# H-IIロケット5号機による通信放送技術衛星（COMETS）の打上げ結果の評価について（宇宙開発委員会技術評価部会報告書概要）

平成11年5月19日  
宇宙開発委員会  
技術評価部会事務局

図-1 COMETSの形状

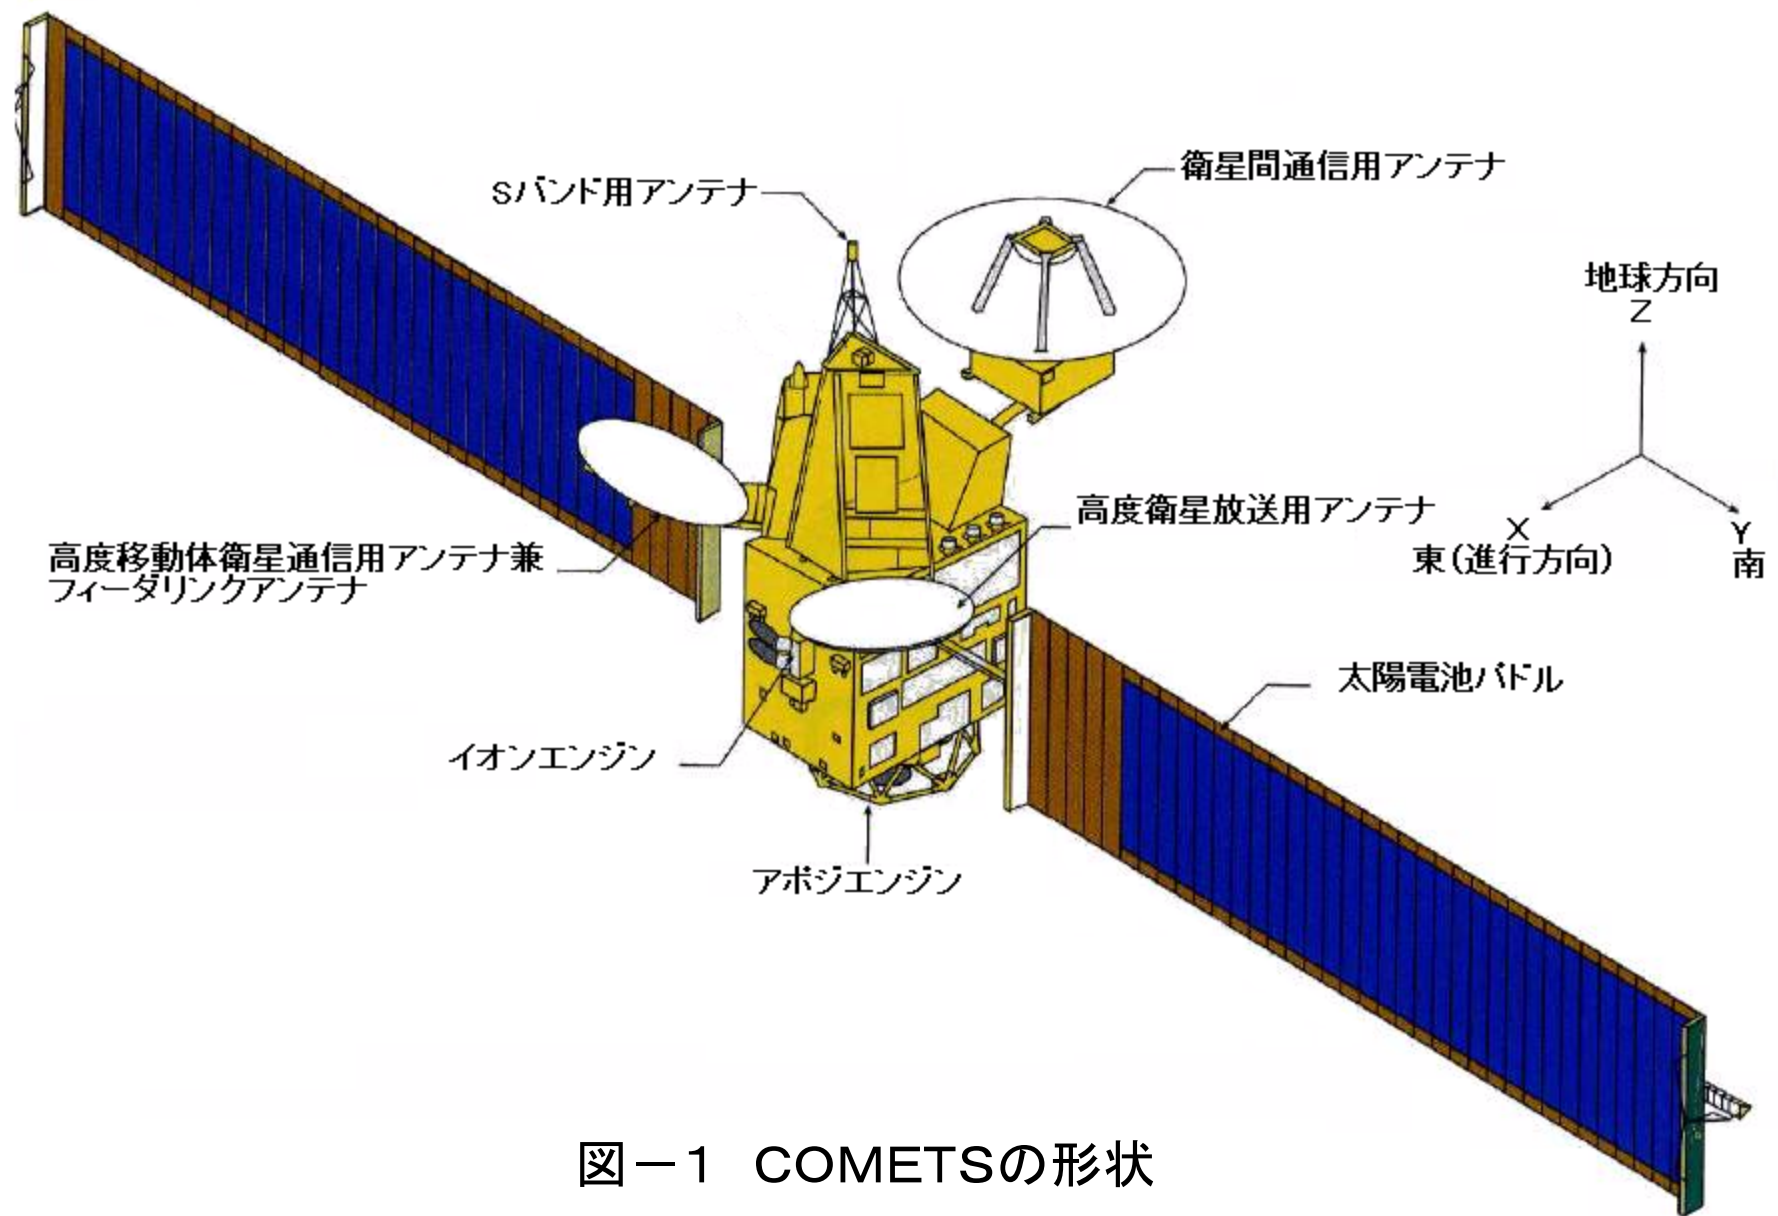
- ・三軸姿勢制御方式の静止衛星、静止軌道初期重量は約2トン
- ・2翼式展開収納型フレキシブル太陽電池パドル（展開時、各翼約3m×1.4m）
- ・2液式1700N統合型推進系
- ・Ka（21GHz）帯200W級、ミリ波（44GHz）帯20W級進行波管増幅器（TWTA）搭載

図 - 2 COMETSの軌道変更の概要

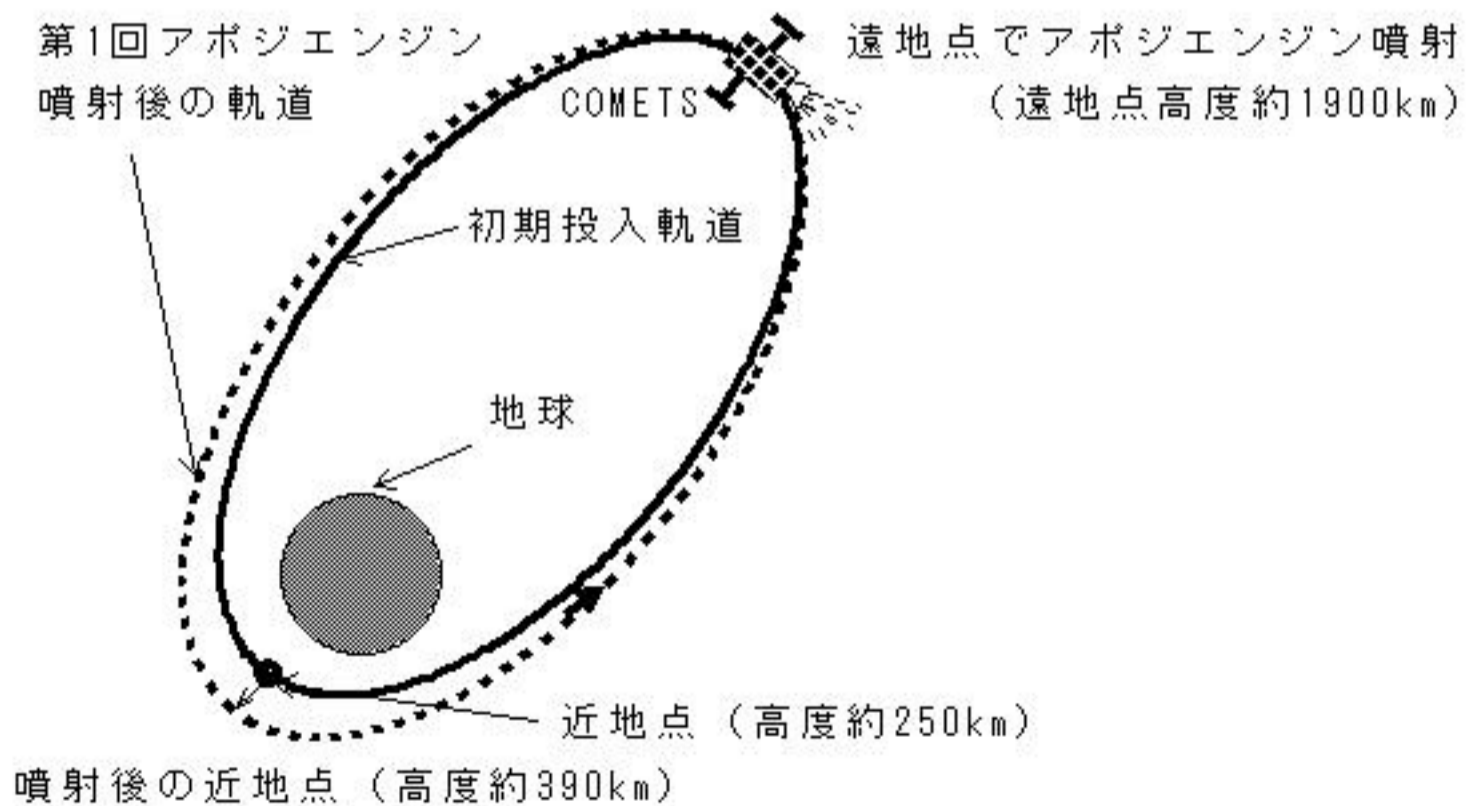
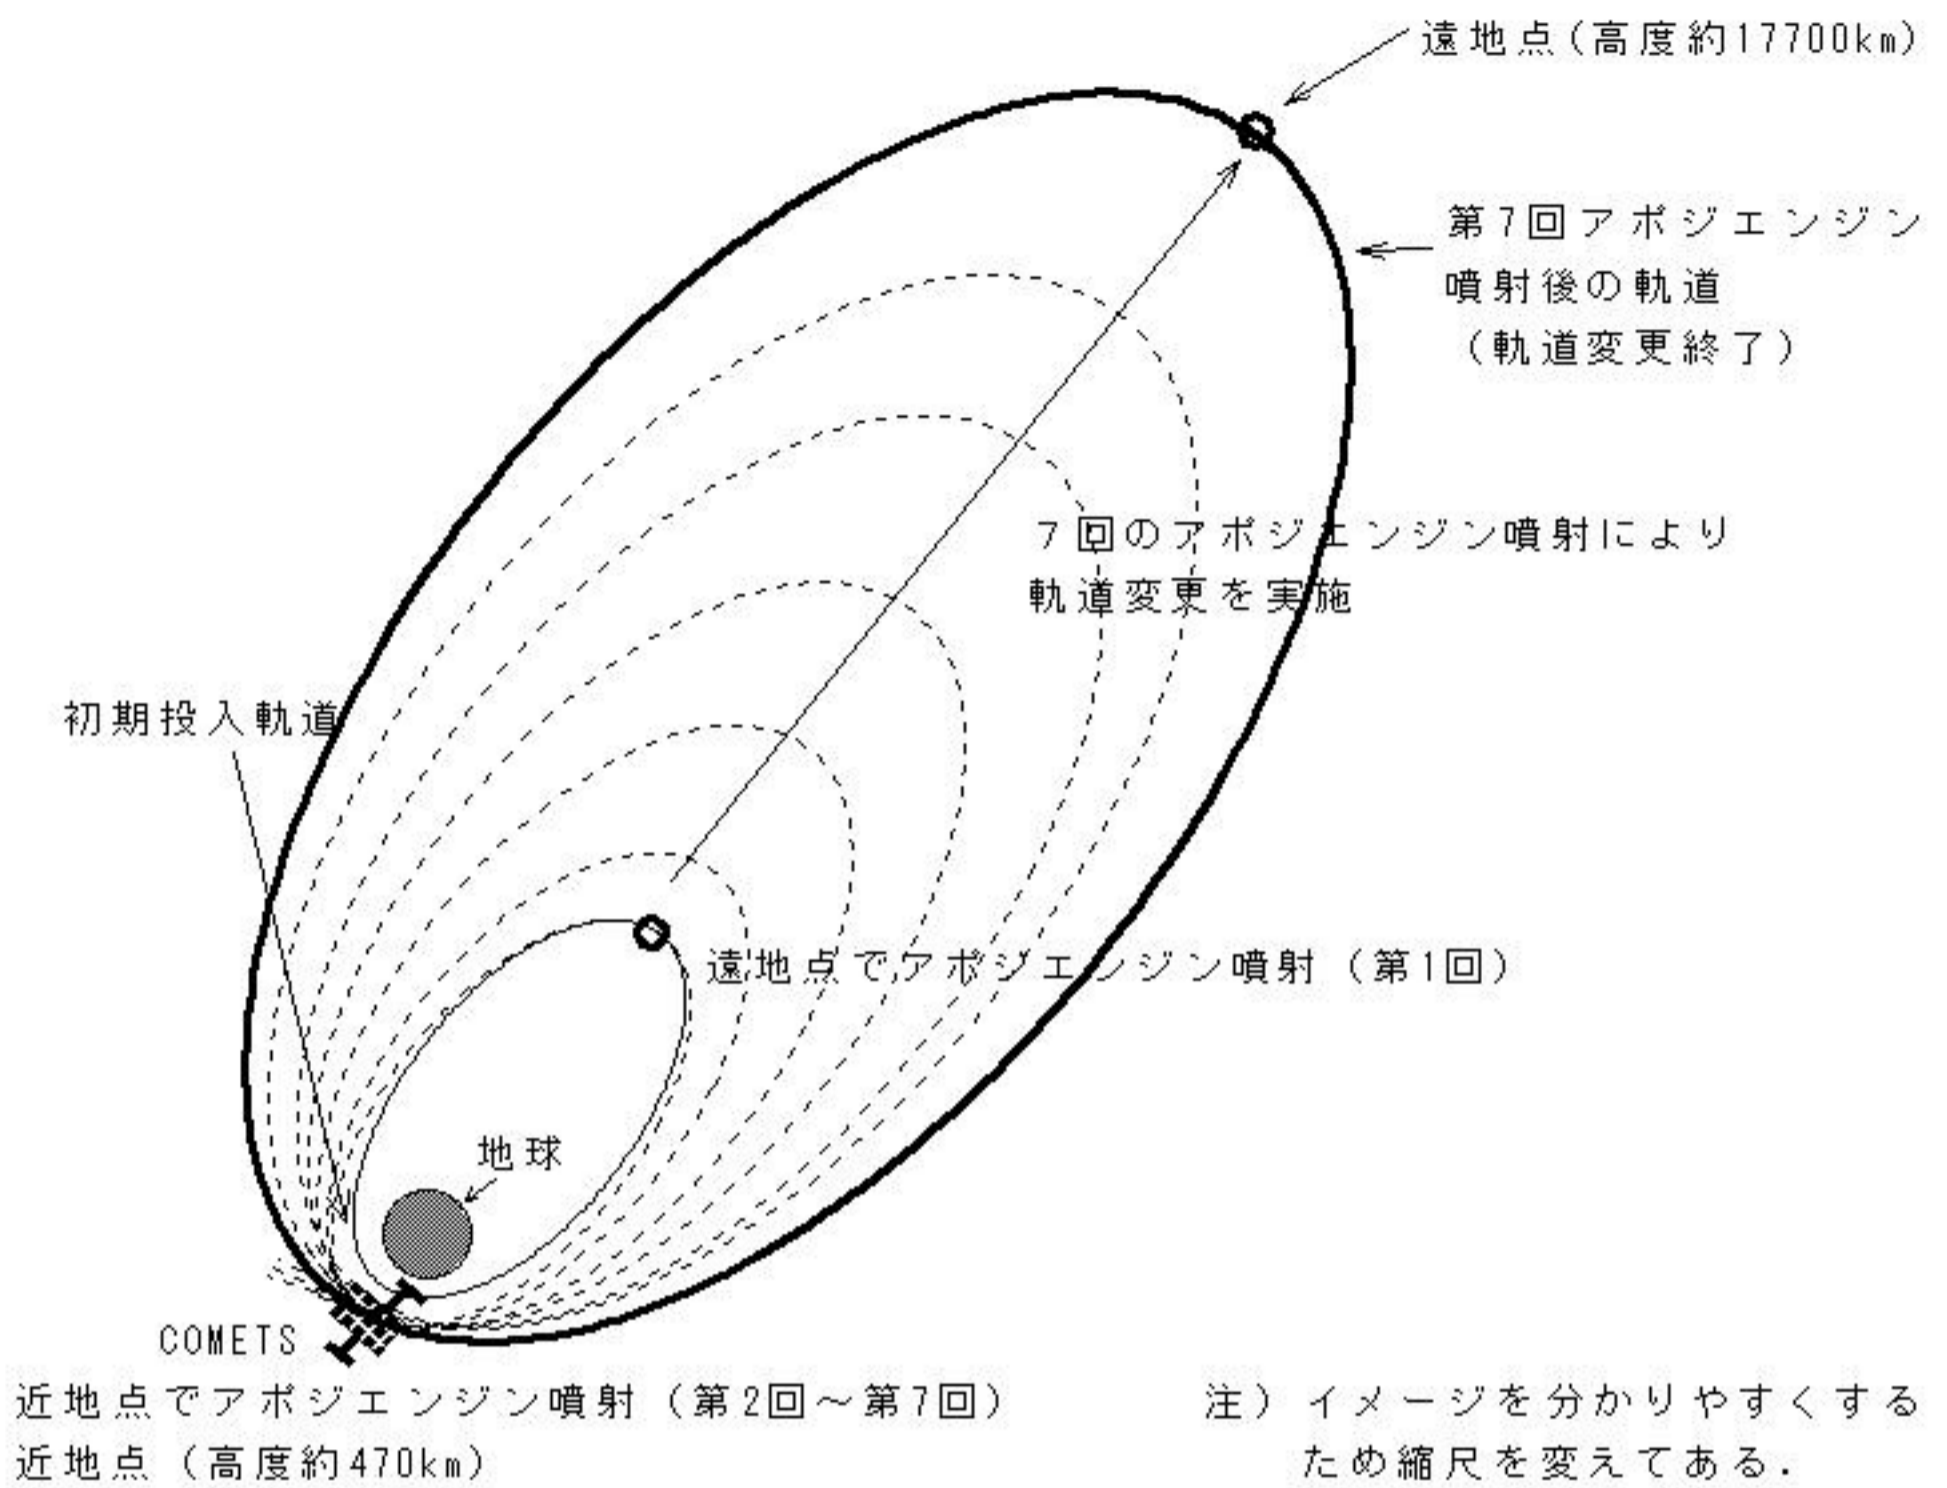
- ①平成10年2月21日、H-IIロケット5号機は、打上げ後、第2段エンジン早期燃焼停止により、COMETSの静止トランスファー軌道への投入に失敗（遠地点高度約1900kmの低高度楕円軌道に投入）
- ②3月15日から5月30日にかけて、7回計約50分のアポジエンジン噴射により軌道変更（遠地点高度約18000kmの実験運用軌道に投入）
- ③6月11日から平成11年1月31日にかけて、初期機能確認、定常段階運用を実施
